Misión conjunta de apoyo a la emergencia del proyecto Hidroituango

**Presentación de hallazgos y
recomendaciones preliminares**

DAN STOTHART
MEDELLIN, 1 de junio 2018

1er EVENTO - GAD (28 Abril)

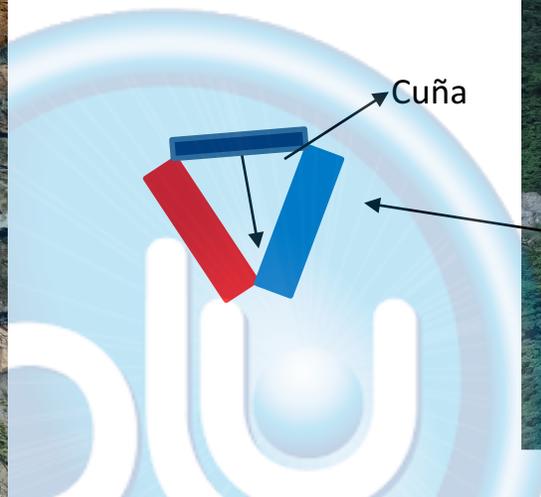
Sinkhole likely collapsed along multiple, crossing /intersecting discontinuities forming a inverted pyramid block in the crown of the tunnel.

FIGURAS - DEFORMACIÓN MEJORADA

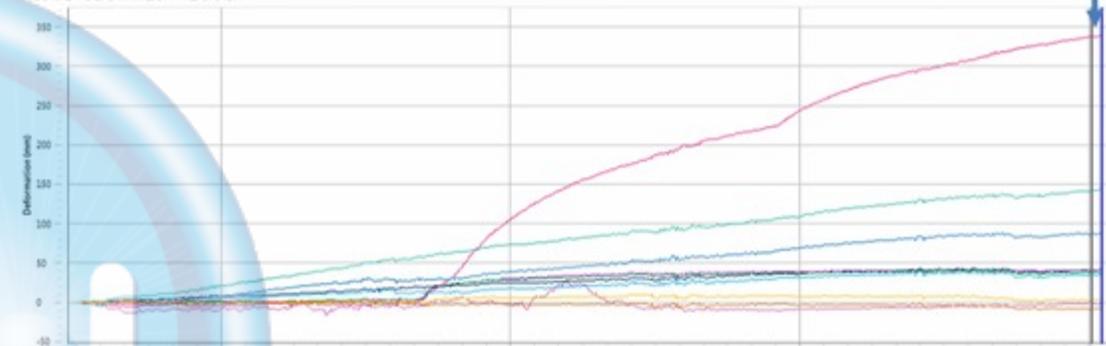
Velocidad de movimiento y puntos de mayor deformación con un valor crítico de 10mm/h

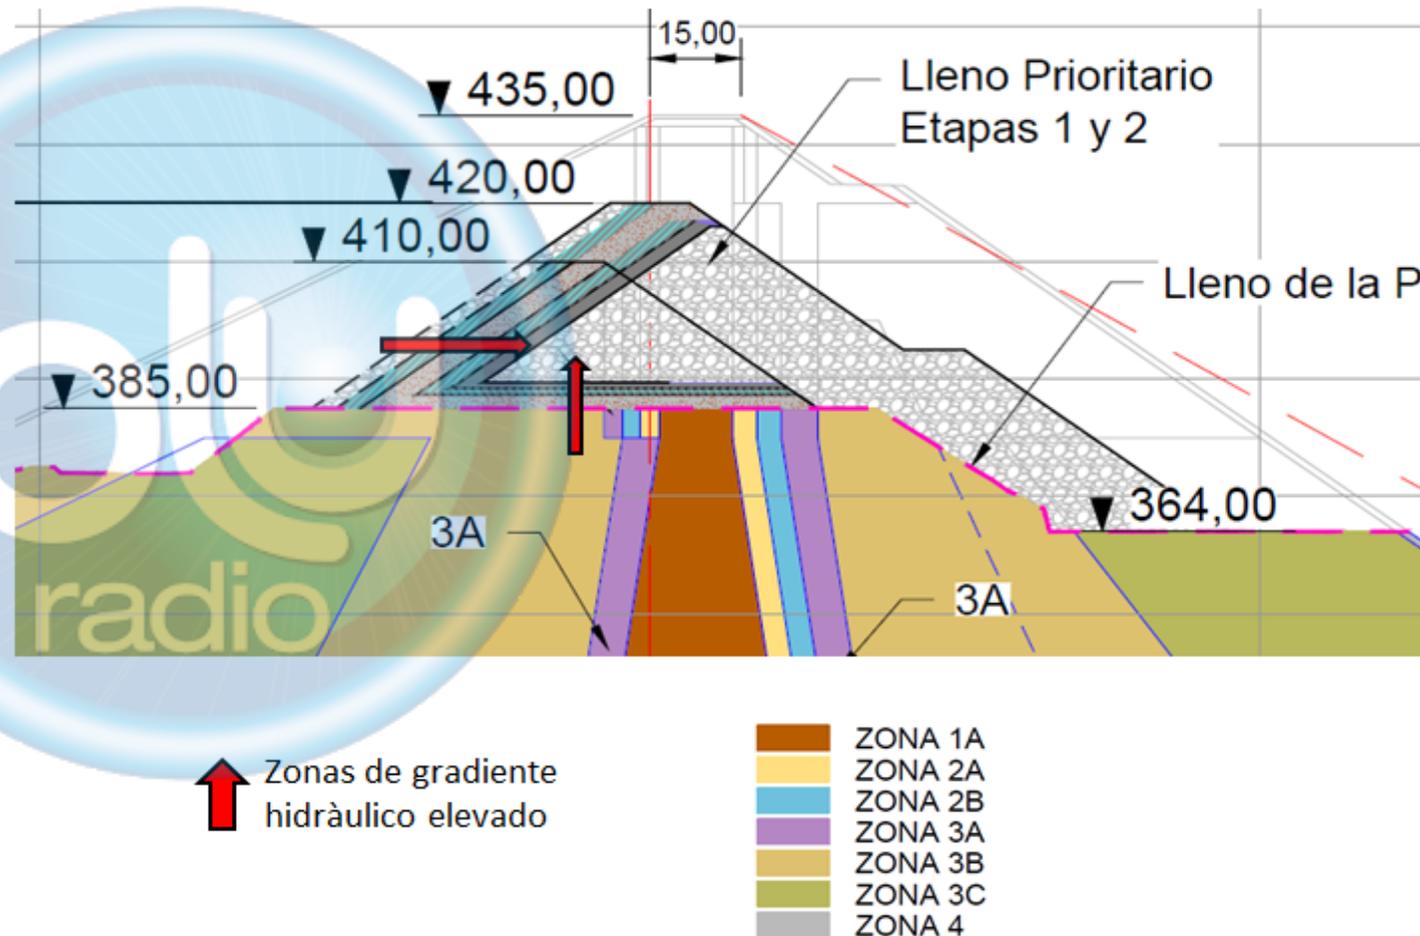
- El **diseño** del relleno prioritario no cumple con **prácticas estándar**:

El gradiente hidráulico a través de la capa de arcilla en el nivel 385 m, ($i=14$), excede los límites recomendados ($6 < i < 9$).

→ Riesgo de **fracturación hidráulica** de la capa de arcilla

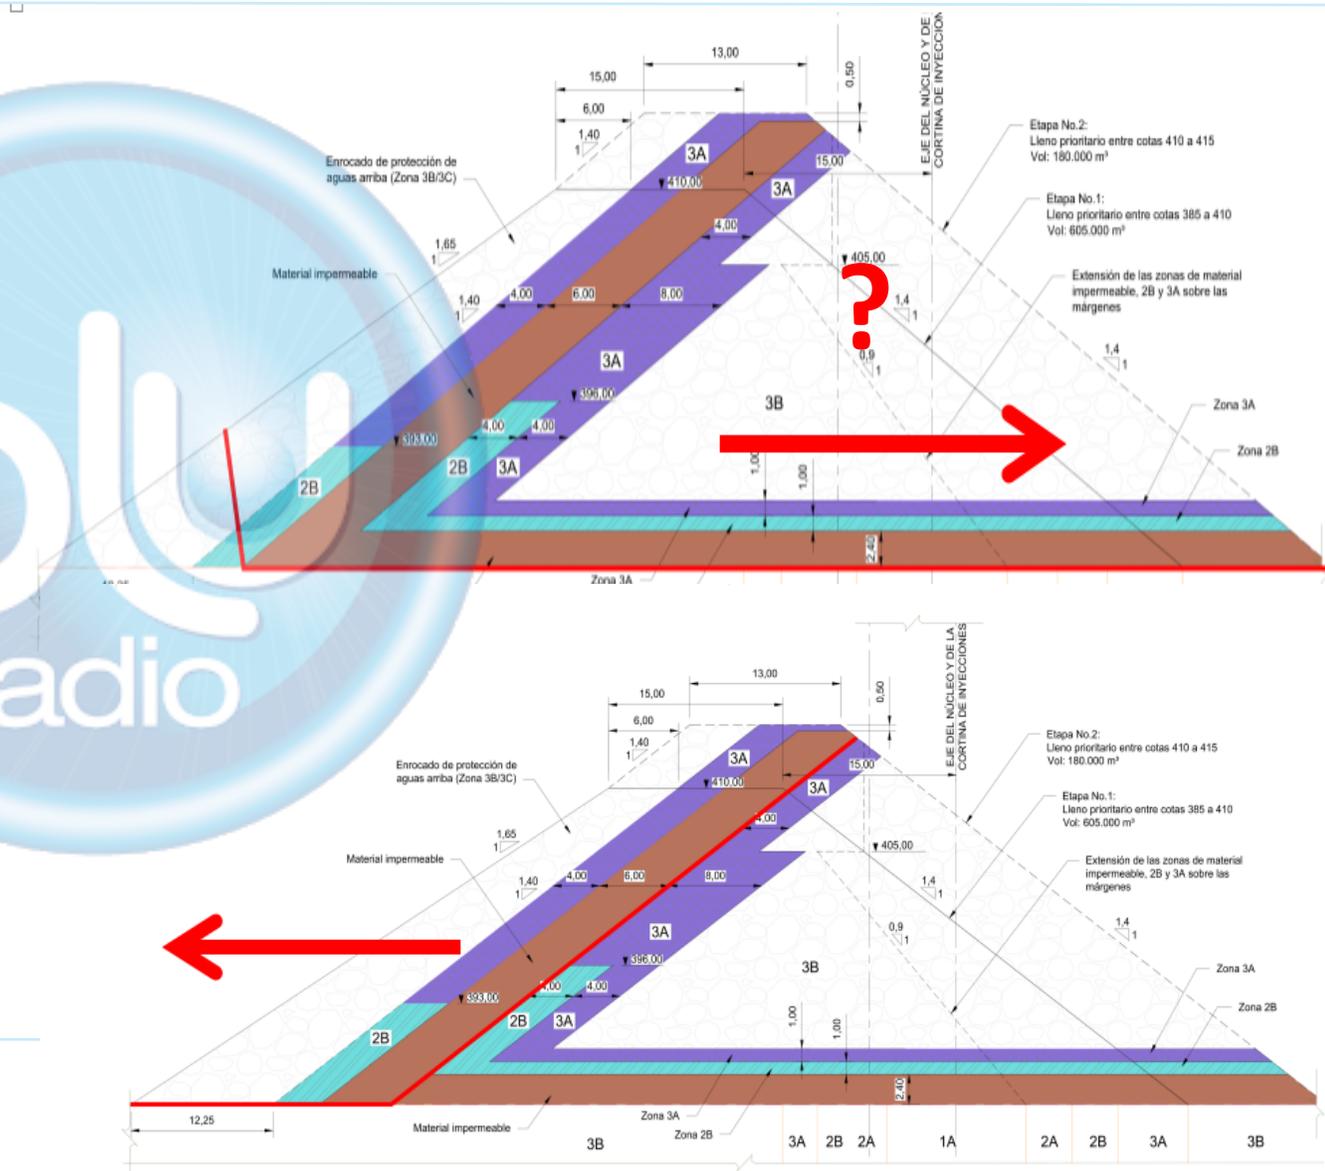
- El **diseño** del relleno prioritario no cumple con **prácticas estándar**:

- Dudas en cuanto a la estabilidad de la presa respecto a deslizamiento en la interface de la capa y de la pendiente aguas arriba (cálculos en curso).

Presas y vertedero

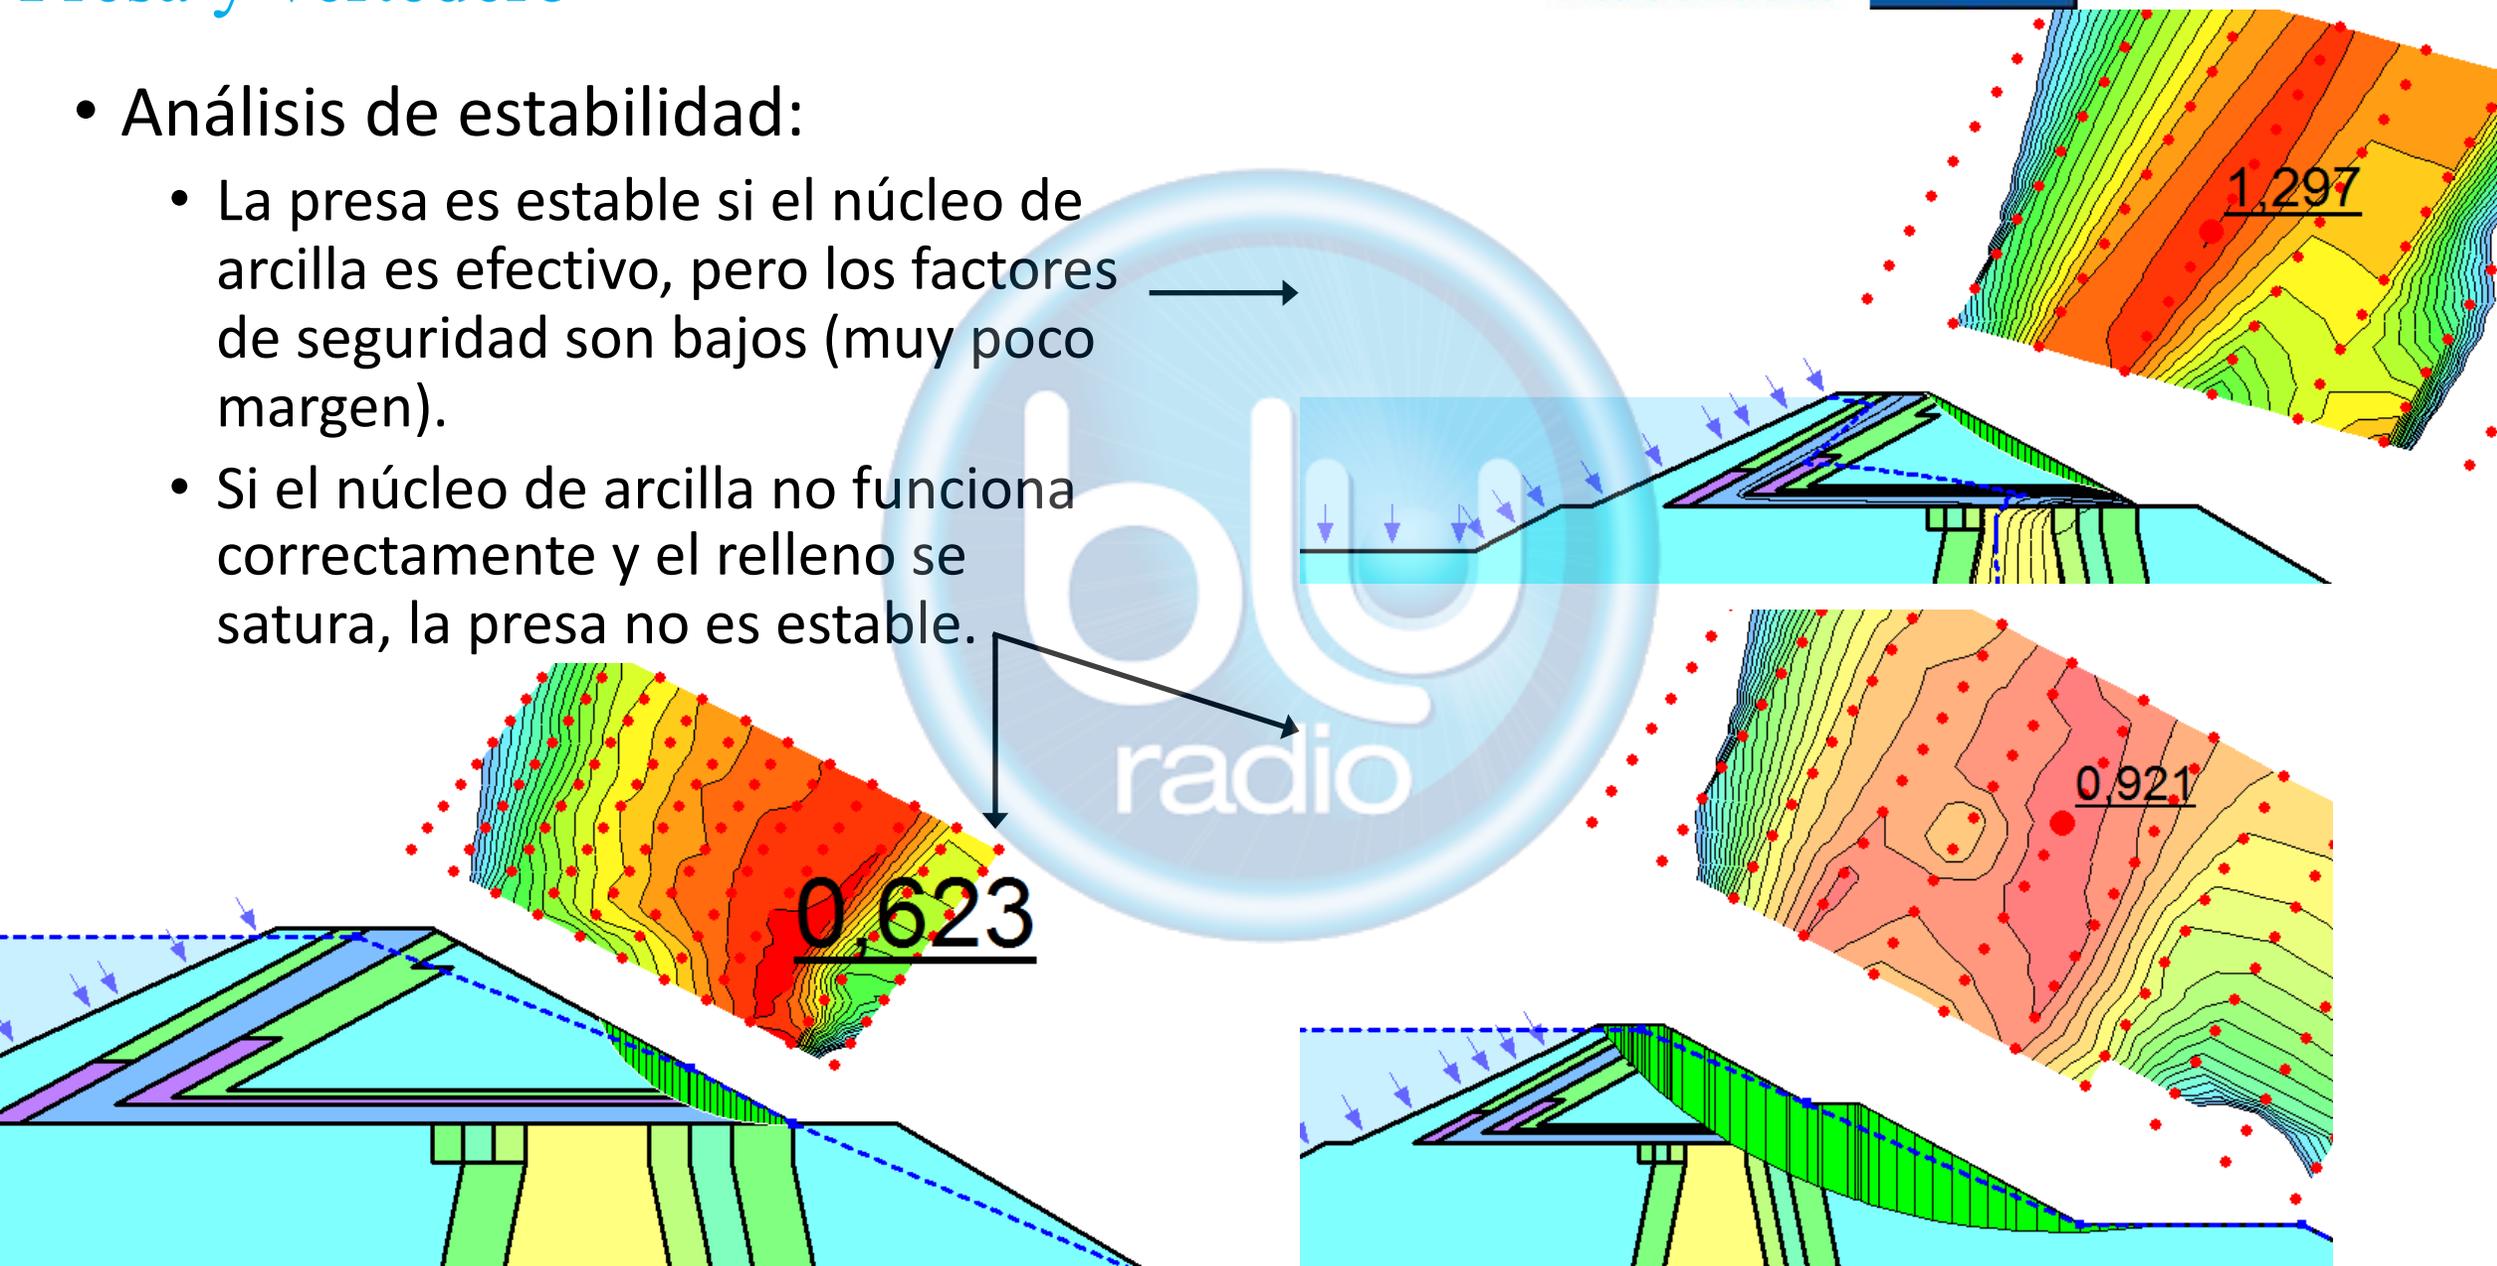
- Análisis de estabilidad:
 - La presa es estable si el núcleo de arcilla es efectivo, pero los factores de seguridad son bajos (muy poco margen).
 - Si el núcleo de arcilla no funciona correctamente y el relleno se satura, la presa no es estable.

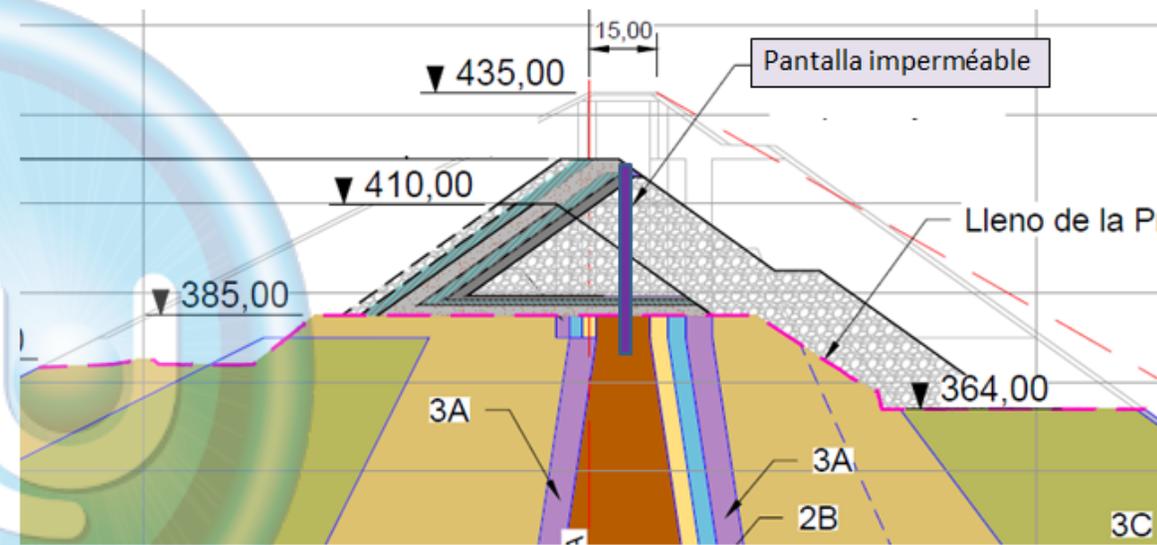
La pendiente aguas arriba del lleno de emergencia **no está protegida con enrocado (“riprap”)**

→ riesgo de erosión debido al efecto onda y a las corrientes cuando el vertedero entre en operación.
